Panamá, 10 de mayo de 2022
SG-SAM- 422-2022

Por medio de la siguiente nota hacemos entrega de la segunda información aclaratoria solicitada mediante Nota: **DEIA-DEEIA-AC-0059-1404-2022**, del Estudio de Impacto Ambiental, CAT: II, del proyecto denominado: **“REHABILITACIÓN DE CARRETERAS DEL DISTRITO DE CAPIRA. RENGLÓN No.4: REHABILITACIÓN DE CARRETERAS (PUENTE VEHICULAR Y CAJONES PLUVIALES) CORREGIMIENTO DE TRINIDAD.**

Segunda Ampliación al Estudio de Impacto Ambiental Categoría II

RESPUESTA A LA SEGUNDA AMPLIACIÓN DEL ESTUDIO DE IMPACTO AMBIENTAL DEL PROYECTO REHABILITACIÓN DE CARRETERAS DEL DISTRITO DE CAPIRA. RENGLÓN No.4: REHABILITACIÓN DE CARRETERAS (PUENTE VEHICULAR Y CAJONES PLUVIALES) CORREGIMIENTO DE TRINIDAD

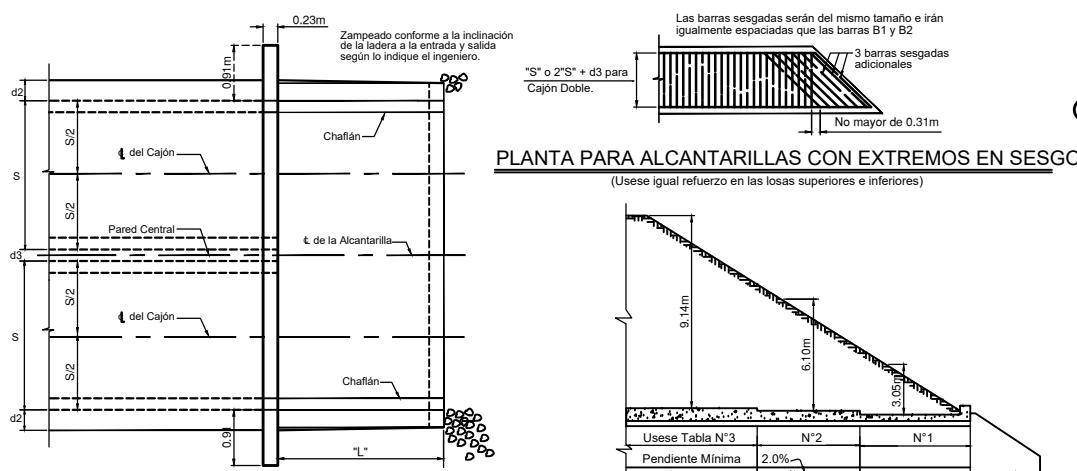
- a. Aclarar el área del polígono que incluya el puente y dragado con sus respectivas coordenadas UTM.
- b. Presentar tabla de coordenadas donde se incluyan todos los polígonos de desarrollo del proyecto e incluir sumatorio total de áreas.

- a. En el Anexo 3, se describe gráficamente el polígono donde se desarrollarán las actividades de la construcción del puente y el dragado cincuenta metros (50 m) aguas arriba y aguas abajo sobre el Río Trinidad.
- b. En la siguiente tabla, se presentan las coordenadas UTM de todos los polígonos del desarrollo del proyecto con la sumatoria total de áreas.

ANEXO 1: PLANO DE SECCIÓN TIPICA DE CAJONES DEL MOP/NOTA
ACLARATORIA DE ESTUDIO HIDRAULICO E HIDROLOGICO

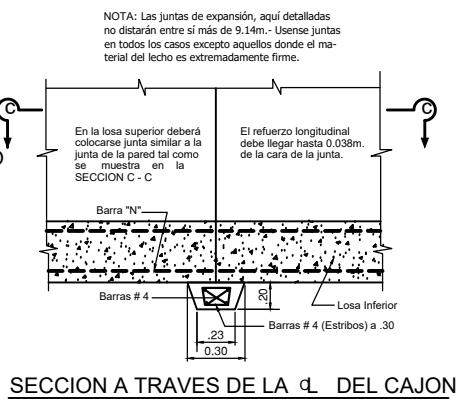
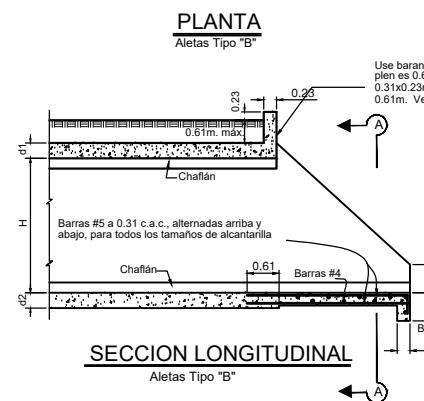
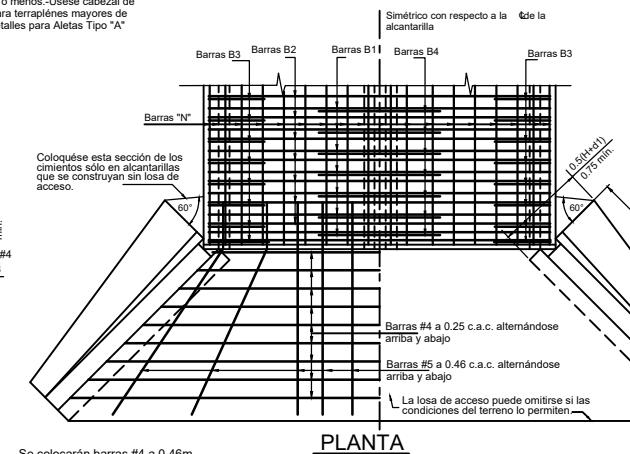
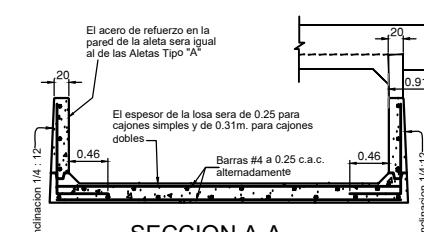
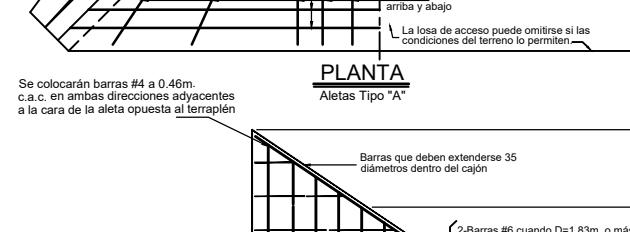
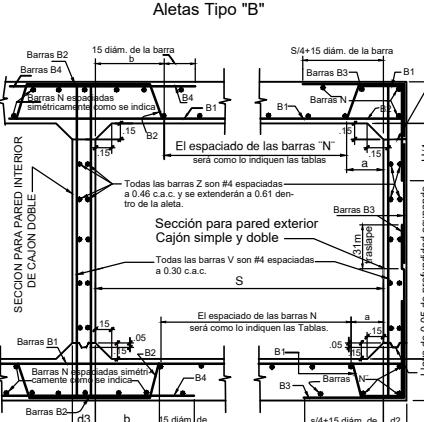
- a. Con base a los caudales de diseño establecidos para cada sitio donde se ubicarán los cajones, aclarar dimensiones que deben contar los mismos para el manejo adecuado de las aguas refrendado por el profesional idóneo que lo realizó.

En el Anexo 1, se adjunta el plano con las dimensiones y detalles típicos de las secciones aprobadas por El Ministerio de Obras públicas para cajones pluviales que serán utilizados en el proyecto. Se adjunta, además, la nota refrendada por la Ing. Fernanda I. Cedeño O. con idoneidad No. 2018-120-016, en la cual certifica cuáles son las secciones de los cajones pluviales a utilizar en cada uno de los cruces pluviales objeto de este estudio, de acuerdo con los caudales calculados en el estudio hidrológico e hidráulico correspondientes.

De igual manera, en la última columna de la tabla, se indican las secciones de los cajones pluviales a utilizarse de acuerdo con el plano aprobado del **MOP** y con los cálculos realizados en los estudios hidrológicos e hidráulicos correspondientes, las cuales cuentan con la capacidad para drenar los caudales calculados.

NOMBRE	ESTACIÓN	COORDENADAS		SECCIÓN H x S x LONG.
		ESTE	NORTE	
Quebrada S/N 1	1K+300	609800	970977	2.44 m x 1.83 m x 8 m
		609802	970971	
Quebrada S/N 2	1K+400	609778	971089	2.44 m x 1.83 m x 8 m
		609780	971083	
Quebrada S/N 3	1K+600	609672	971347	2.44 m x 1.83 m x 8 m
		609674	971341	
Quebrada S/N 4	2K+200	609409	971847	2.44 m x 1.83 m x 8 m
		609411	971841	
Quebrada S/N 5	2K+500	609229	972030	2.44 m x 1.83 m x 8 m
		609233	972025

ANEXO 2: MAPA DE DIVISION POLÍTICA DEL DISTRITO DE CAPIRA CON UBICACION DEL PROYECTO

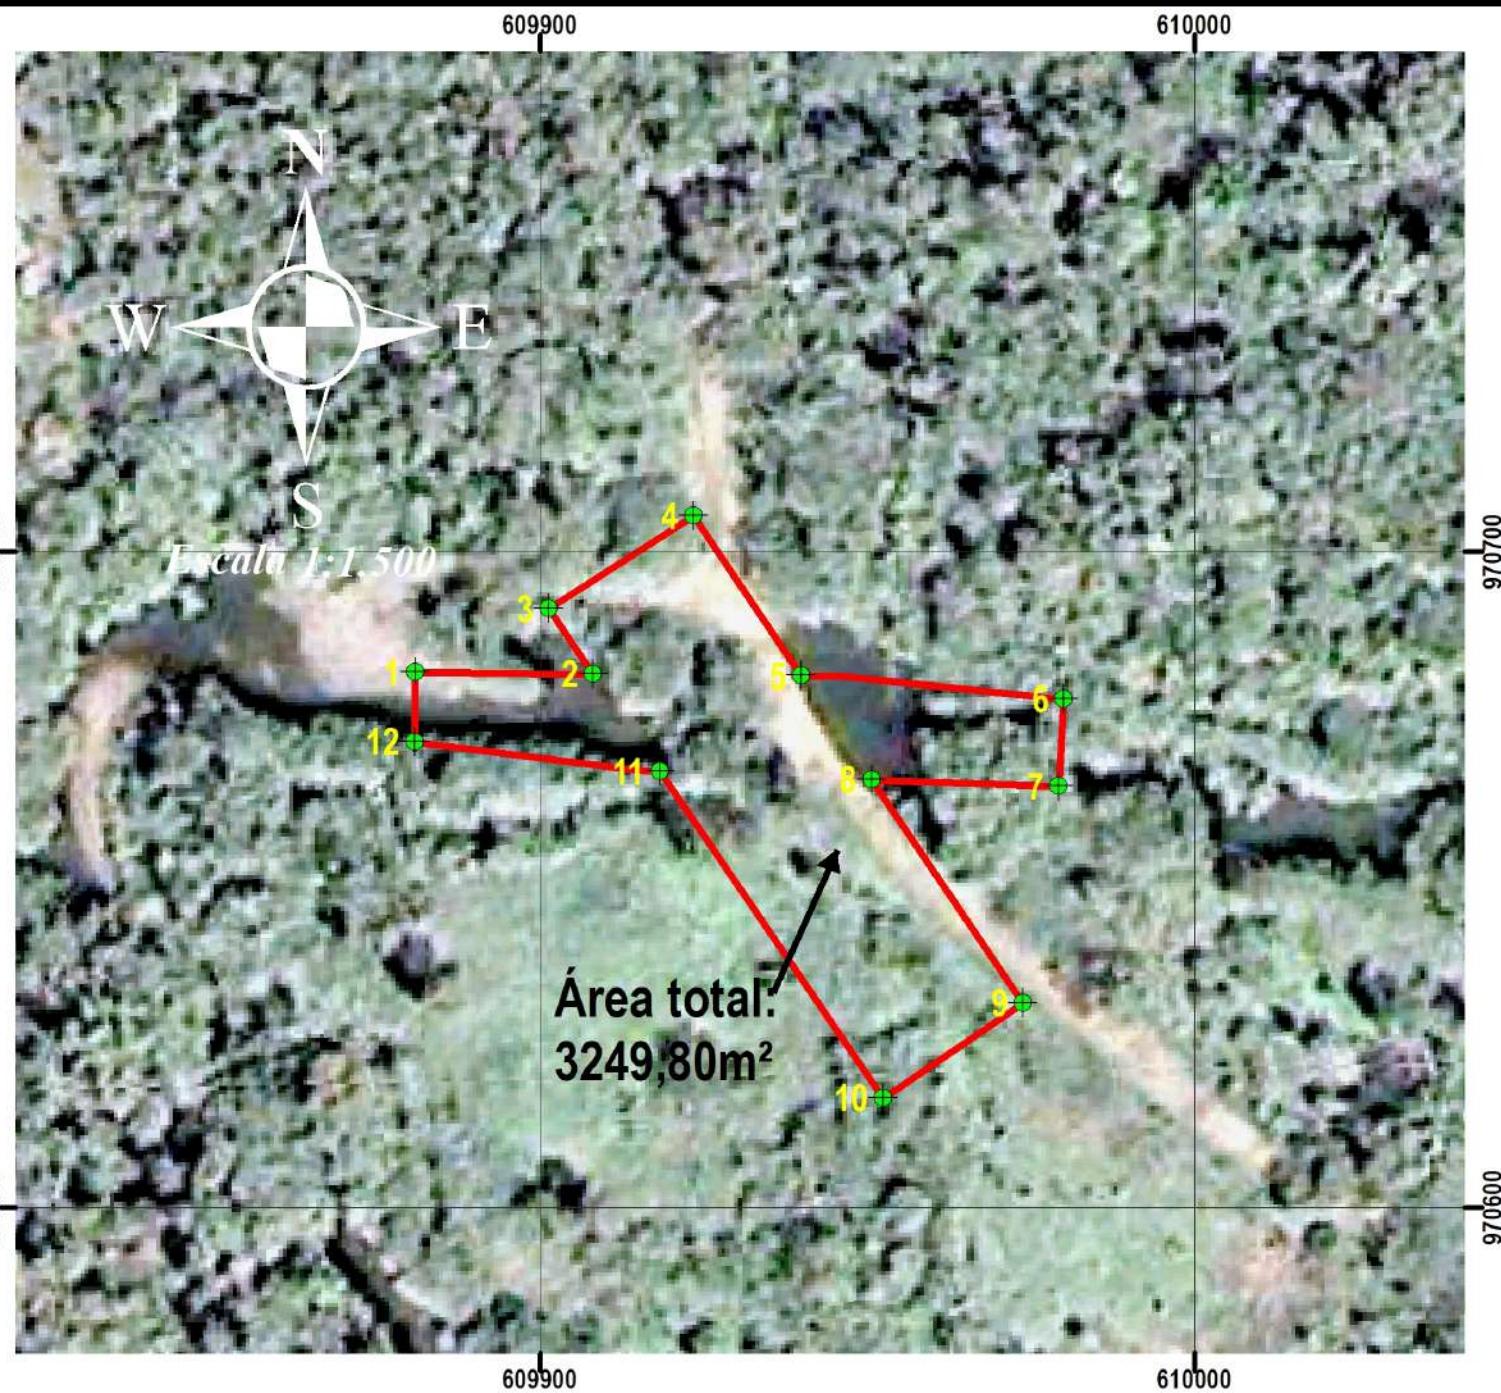
c. Verificar ubicación y división política de la huella del proyecto en evaluación.

En el anexo 2, se presenta el mapa de la División Político-Administrativa de la República de Panamá, Provincia de Panamá, Distrito de Capira, por corregimiento, generado por INEC en el año 2010. Donde se reitera que el proyecto se ubica en su totalidad dentro del corregimiento El Cacao. Como se describe en el punto 5 del EsIA, el proyecto que nos ocupa se encuentra ubicado entre las comunidades de Trinidad de Las Minas y Vista Alegre, las cuales pertenecen íntegramente al corregimiento de Cacao y no al corregimiento de Trinidad, el cual se ubica muy distante hacia la parte norte del distrito y que no colinda con el corregimiento de Cacao.

Tal vez la confusión en la ubicación del proyecto en el Corregimiento de Cacao, se deba al hecho de que las coordenadas de los estudios hidrológicos no correspondían a su ubicación real, lo cual se corrige en esta ampliación.
